RRG.2713.2014

Wyjaśnienie Specyfikacji Istotnych Warunków Zamówienia

Dotyczy postępowania o udzielenie zamówienia publicznego na zadanie inwestycyjne
pn: „**Kontynuacja robót budowlanych projektu pod nazwą: „Poprawa wizerunku miasta
Dynów poprzez rewitalizację Rynku i przyległych ulic, parku przydworskiego oraz remont
infrastruktury komunikacyjnej w obrębie Obszaru I”**”

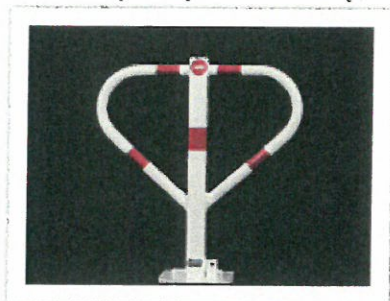
Przedmiar robót Trakt pieszy – Remont nawierzchni traktu pieszego od kościoła do ul. Jana Pawła II – poz. 4.7.9 – blokada parkingowa zamykana poz. 2,24 szt. – prosimy o podanie więcej szczegółów i schemat.

Proponowana blokada parkingowa typu motyl zamykana na kłódkę, wysokość całkowita: 60cm, szerokość całkowita: 55cm, słupek pionowy: profil 50 x 50 x 3mm, rury boczne: 33mm, blacha dolna: 200 x 200 x 4mm, blokada pomalowana lakierem proszkowym. Całość wykończona czerwoną folią odblaskową.
